2022 年 2 月 28 日

パナソニック株式会社  
 インダストリアルソリューションズ社  
 産業デバイス事業部

## 産業用ブラシレスモータ・アンプ MINAS-BL シリーズ オプション品 DV0P3500（設定器 A）部品変更に関するお知らせ

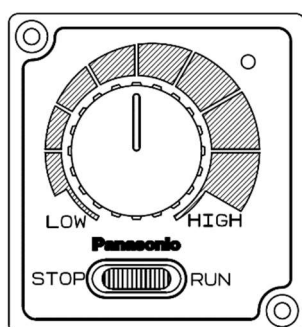
■変更内容：製品側面の CW/CCW 切替用スライドスイッチを変更いたします。

今回の変更によりプリント基板からつまみまでの高さが変わる（3.5 mm→4 mm）ため、商品を正面（速度ボリュームを正面）にしたとき、

- つまみが 0.5 mm 手前（左図の側面図では左側）となります。

つまみが 0.5mm 左へ寄る

- つまみの見える開口部の寸法は従来品から変わりません。

従来品	変更品
メーカー	松久株式会社	アルプスアルパイン株式会社
メーカー品番	MMS-B-2-2N	SSSS915000
つまみの色	黒	白
形状	先端が平ら 	先端に溝形状あり 
操作に必要な力 (N)	2	3
操作感	柔らかなクリック感	節度あるクリック感
